**AVIS RELATIF À LA PROTECTION
CONTRE LES EVENTUELS EFFETS NOCIFS ET NUISANCES
PROVOQUÉS PAR LES RAYONNEMENTS NON IONISANTS
GÉNÉRÉS PAR DES ANTENNES ÉMETTRICES STATIONNAIRES**

Commune : SOIGNIES - Exploitant : TELENET GROUP

Référence exploitant : HT1534A

Rapport n° 998 / 2024

Figure 1 : Vue en plan des lieux de séjour et des points de contrôle

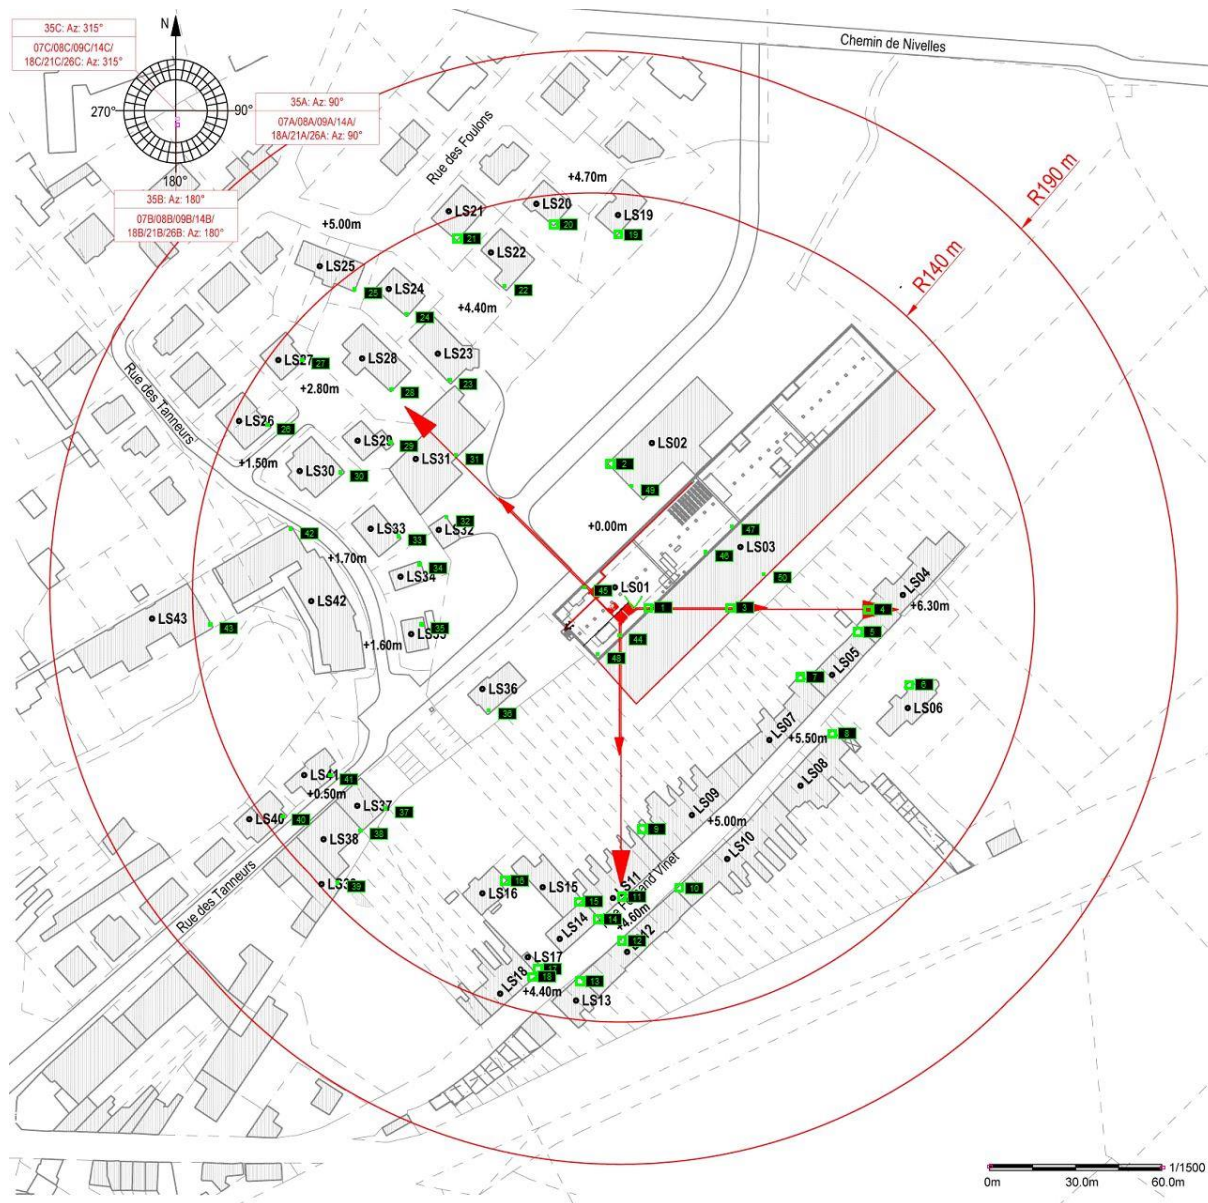
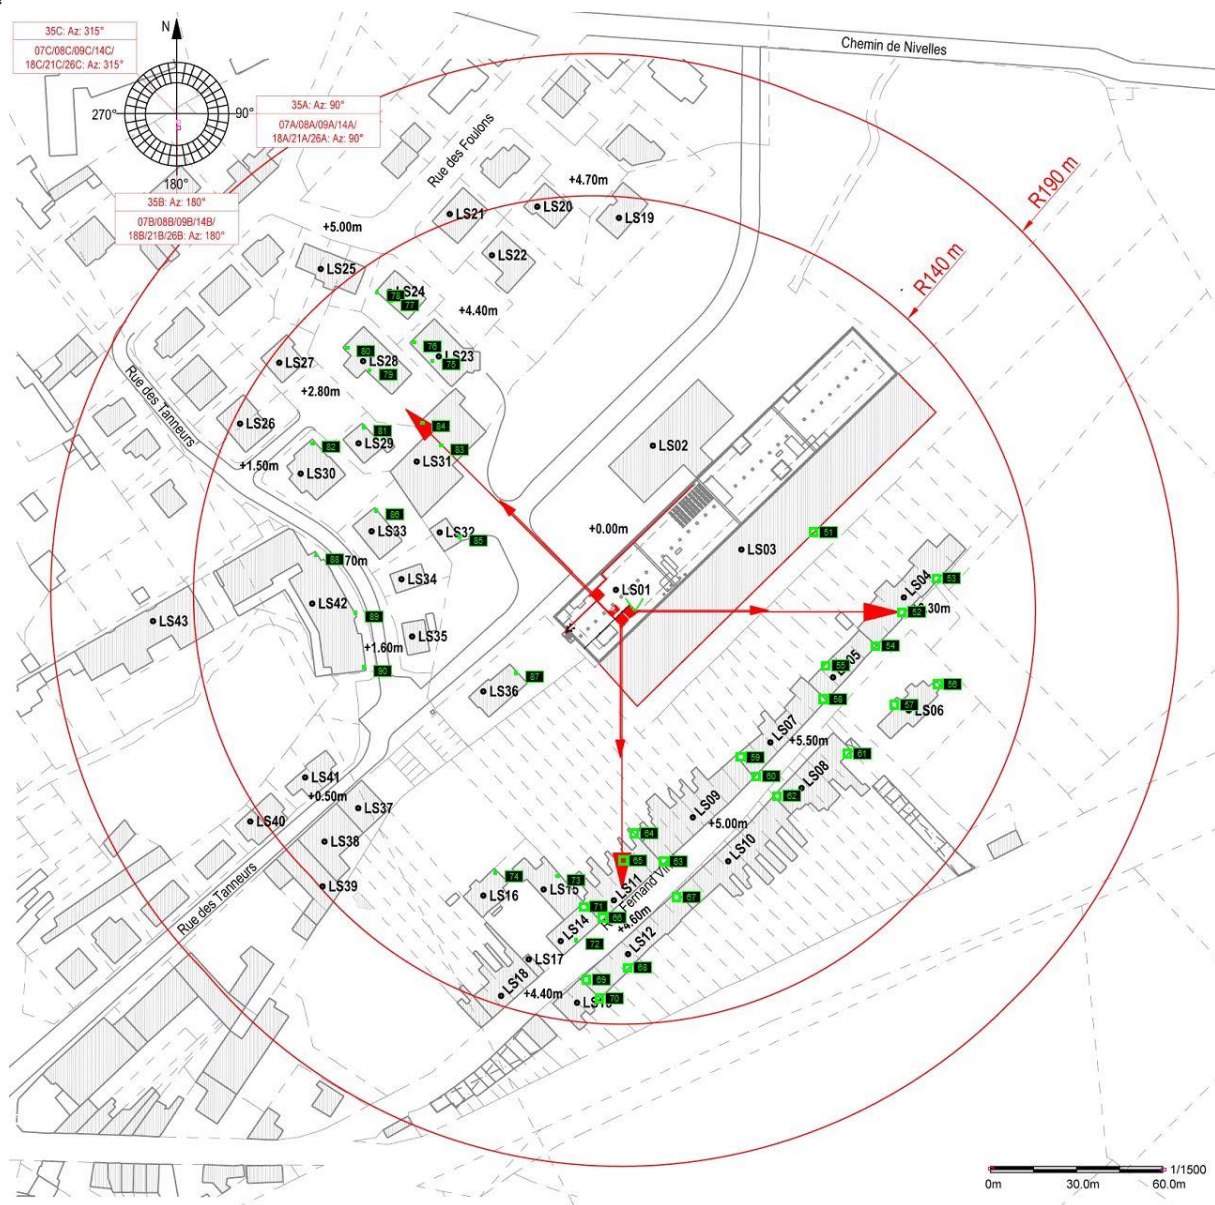
En ce qui concerne les antennes de l'installation mentionnées dans le tableau 1, la distance maximale à laquelle la limite pourrait être atteinte, à l'extérieur, est égale à 118,9 m. S'il n'y a pas de LS à une distance inférieure, les antennes respectent forcément la limite d'immission.

Dans le cas des LS situés à l'intérieur des bâtiments, une atténuation d'obstacle est prise en compte et il en résulte que la distance maximale à laquelle la limite pourrait être atteinte se réduit à 84,2 m.

Les résultats de l'évaluation décrite au paragraphe 4 indiquent que les antennes émettrices stationnaires de l'installation faisant l'objet du présent avis ne produisent pas, dans un lieu de séjour, un rayonnement électromagnétique maximum supérieur aux limites fixées à l'article 4 du décret.

Figure 2 : Vue en plan des installations d'antennes dans un rayon de 300 mètres autour de l'installation faisant l'objet de la demande d'avis

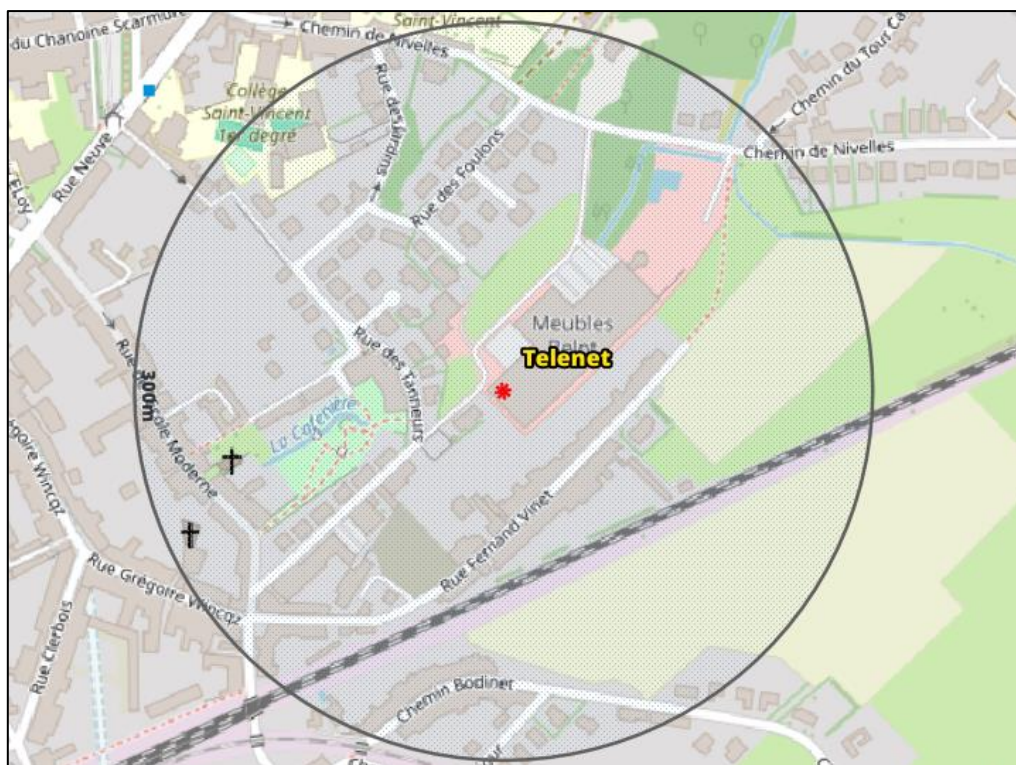
Compte tenu des considérations ci-dessus, il apparaît que l'intensité du rayonnement électromagnétique généré, dans les lieux de séjour situés dans un rayon de 300 mètres autour de l'installation référencée dans le paragraphe 2, par l'ensemble des antennes émettrices stationnaires de l'ensemble des exploitants du même site d'antennes émettrices stationnaires respecte la limite fixée à l'article 4, § 2 du décret.
